福島第一原子力発電所 特定原子力施設に係る実施計画変更比較表（第 I 章 2.4 特定原子力施設の今後のリスク低減対策）

福島第一原子力発電所 特定原子力施設に係る実施計画変更比較表 (第II章 2.48 放射性物質分析・研究施設第2棟)

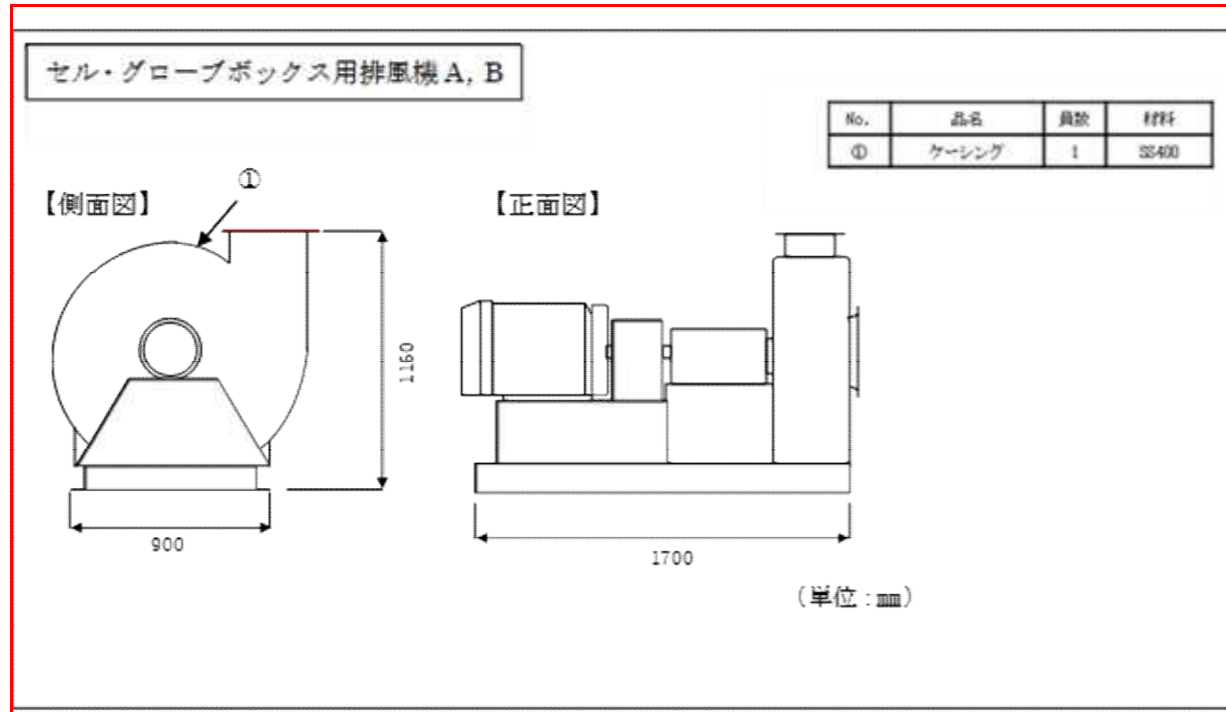
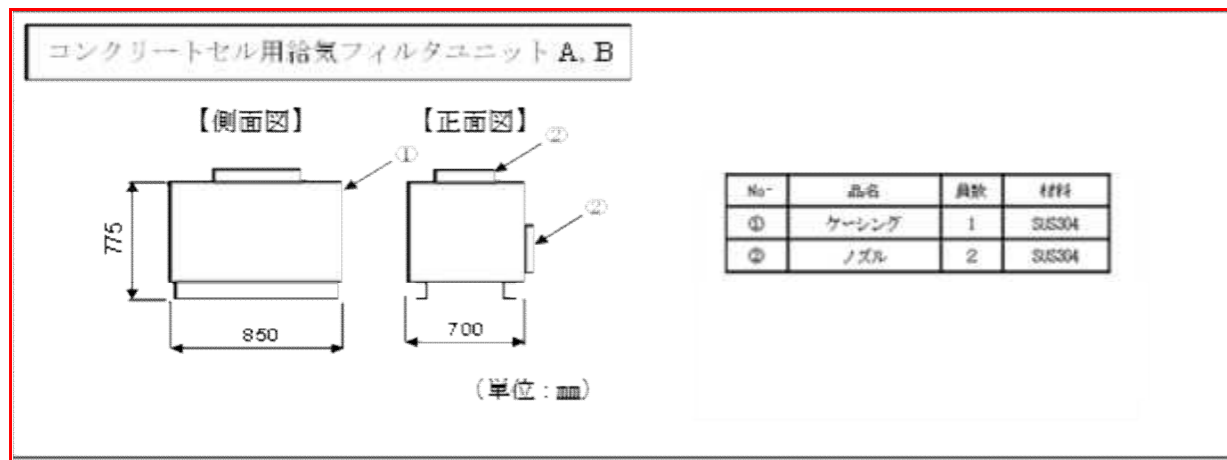
施工に係る調整に伴う排気口数の変更

第2棟の換気空調設備概略系統図

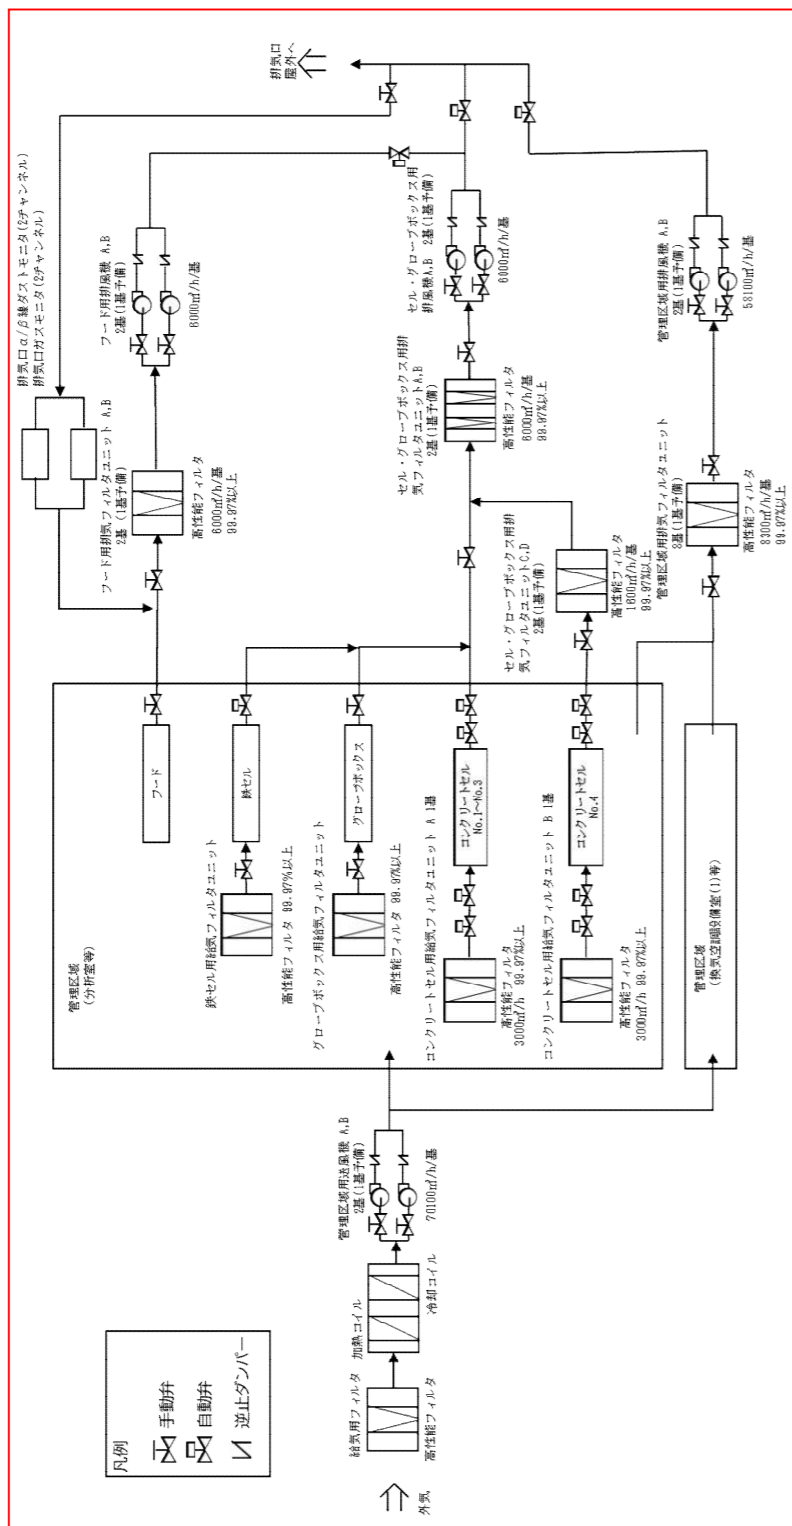
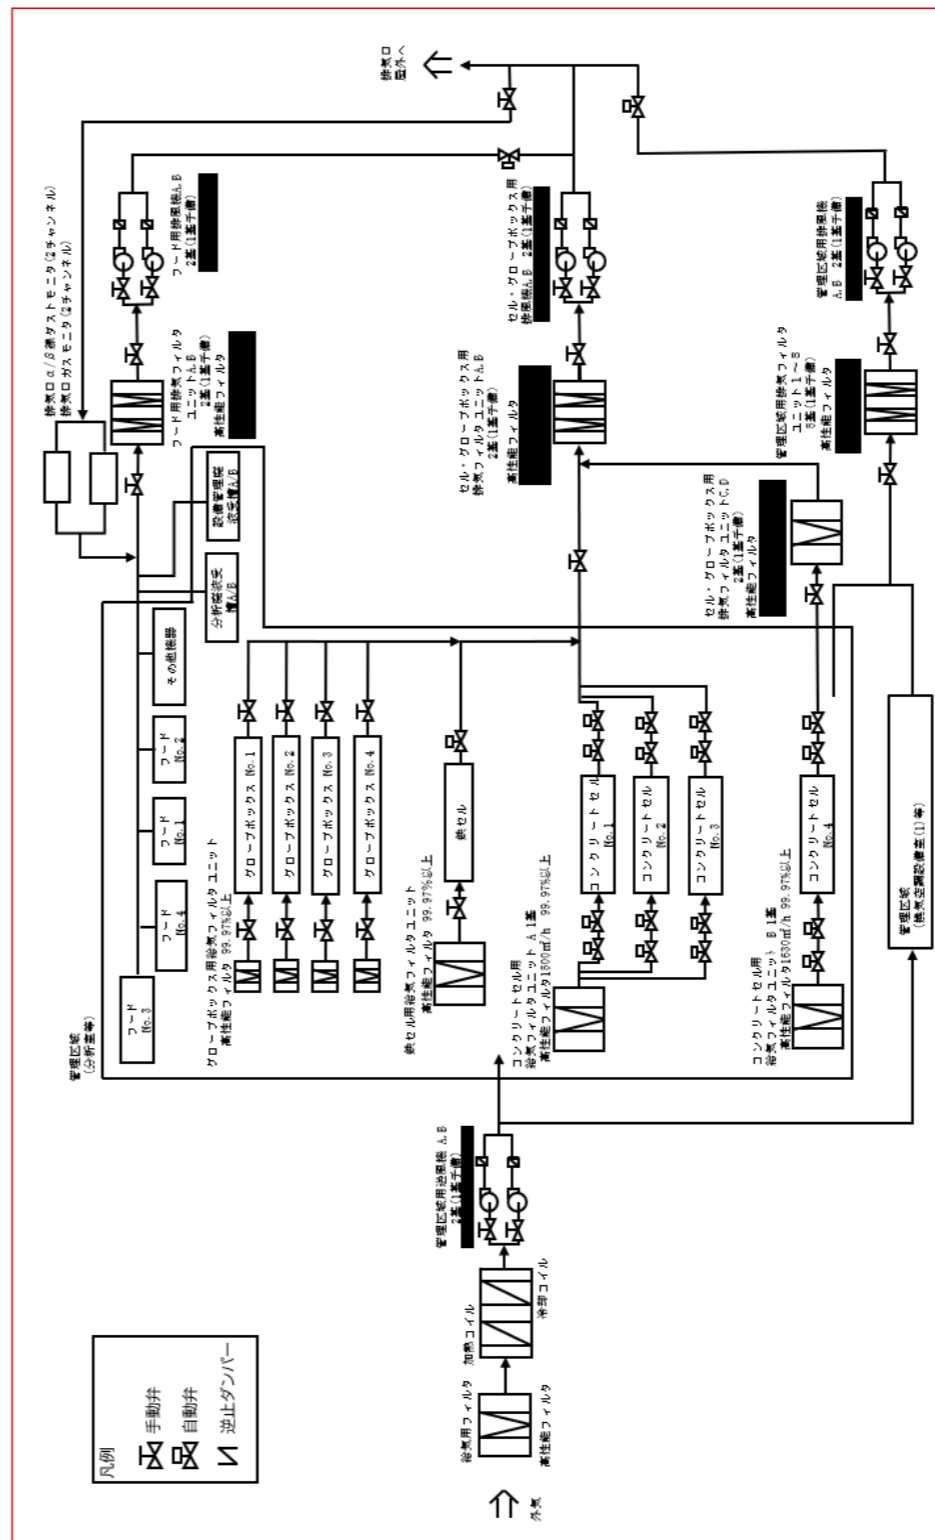
排風機の再選定に伴う変更及び記載の適正化

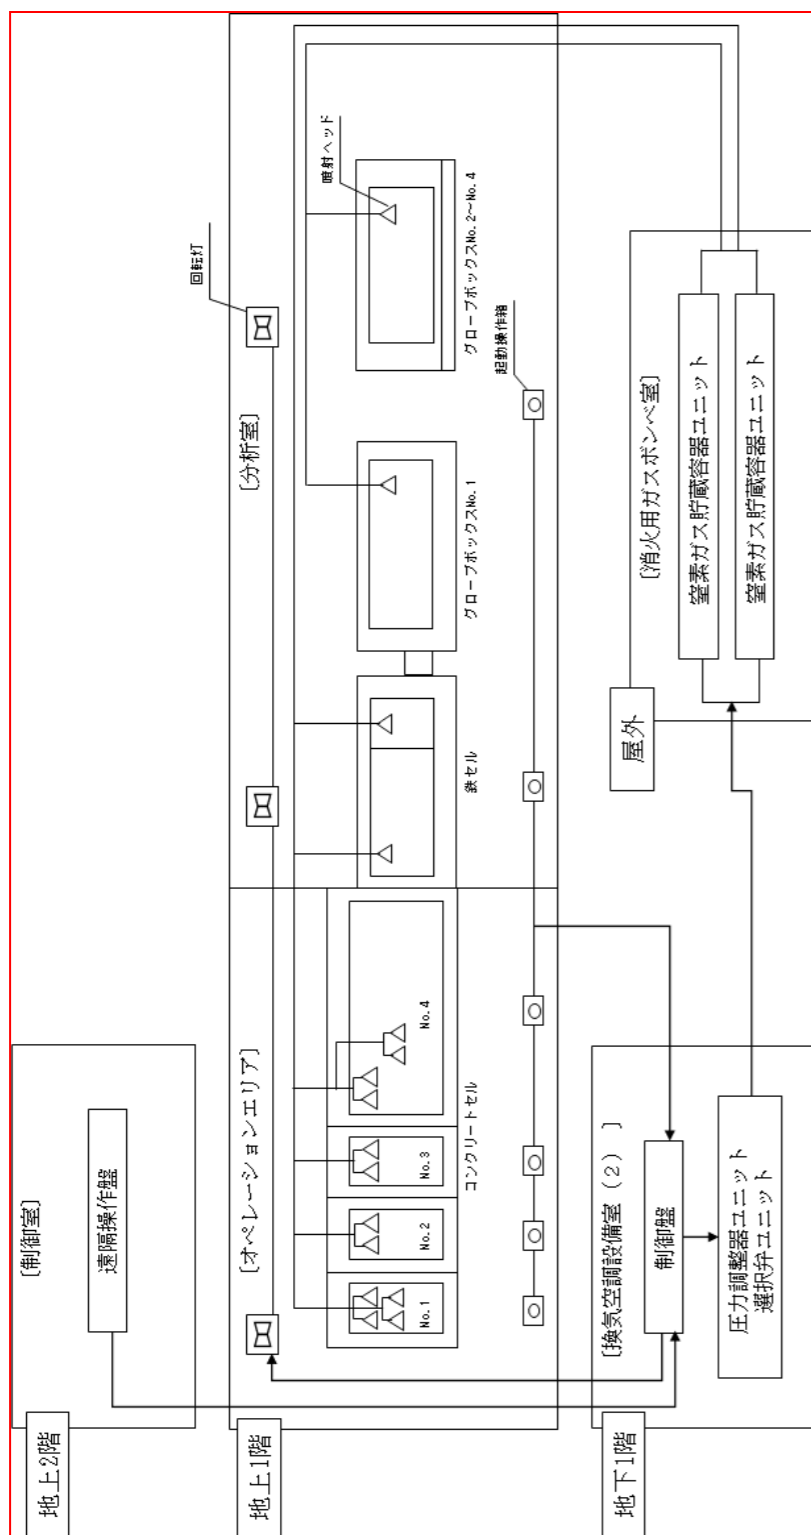
分析作業及び作業動線の確保に伴うグローブボックスの配置の変更

図-29 窒素ガス消火設備の概略系統図

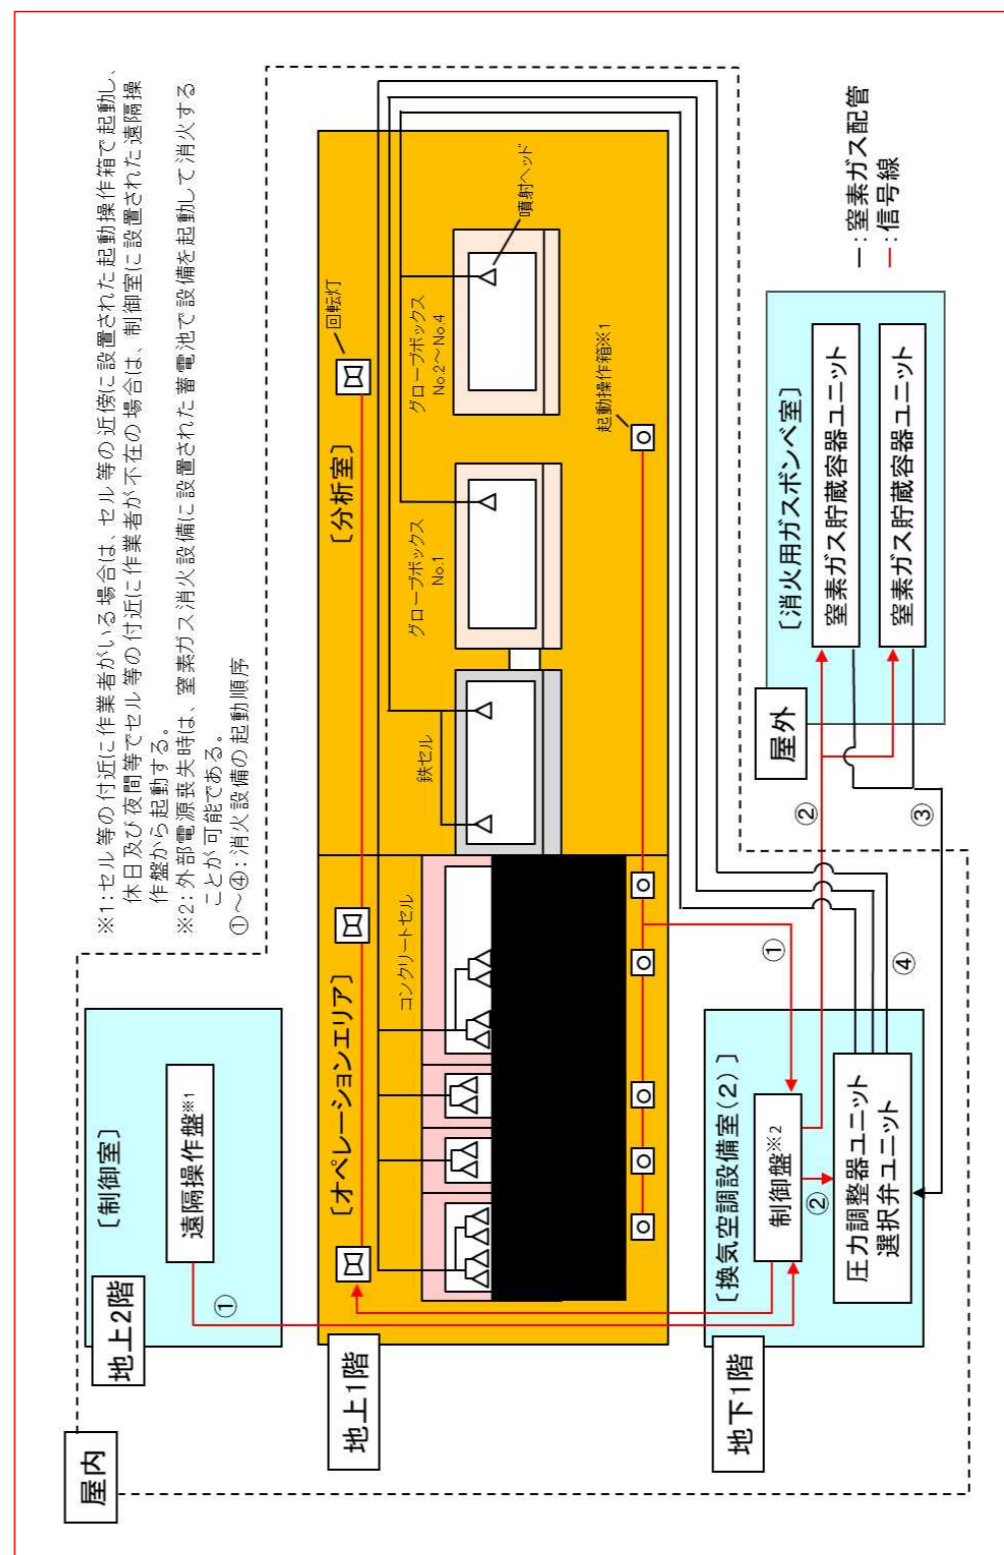
起動操作箱及び回転灯の配置変更並びに起動順序の明確化
